INFORME DE AUDITORIA AMBIENTAL DE CIERRE DE OBRA

Obra: M/75 Ampliación de Contrato 14/04/21
Refuerzo estructural en Ruta 12, tramo Ruta 5 – Ruta 6

Empresa constructora: MOLINSUR S.A.

Fecha auditoria: 20/07/2023

Figura 5-1 Lugares de interés.

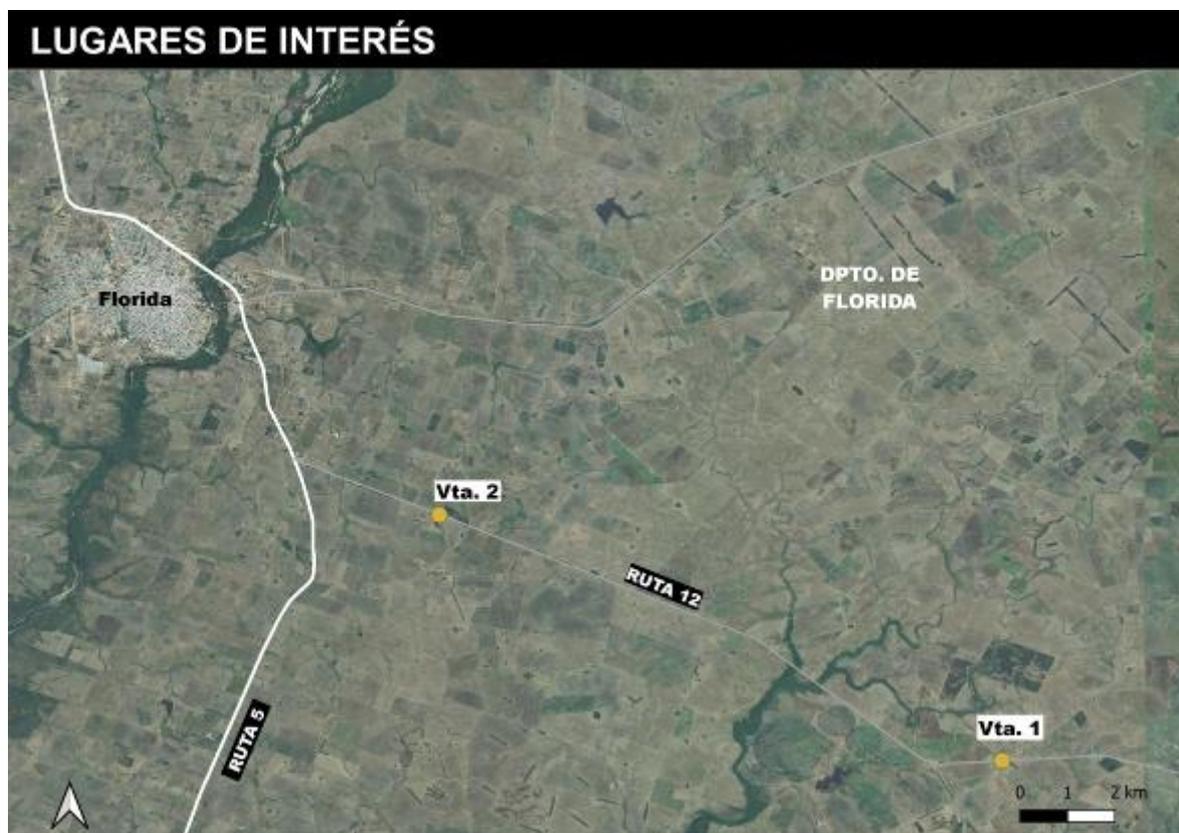
- i. Reunión Inicial en Ruta 12 y Ruta 5.
- ii. Recorrido por el tramo del contrato:
- iii. La Cantera Padrón 6601 (Lat. 34°12'9.43"S, Long. 55°56'0.88"O), estaba cerrada y no se pudo acceder, no se ha realizado la recuperación ambiental de esta cantera aún pues se destinaría para otra obra.
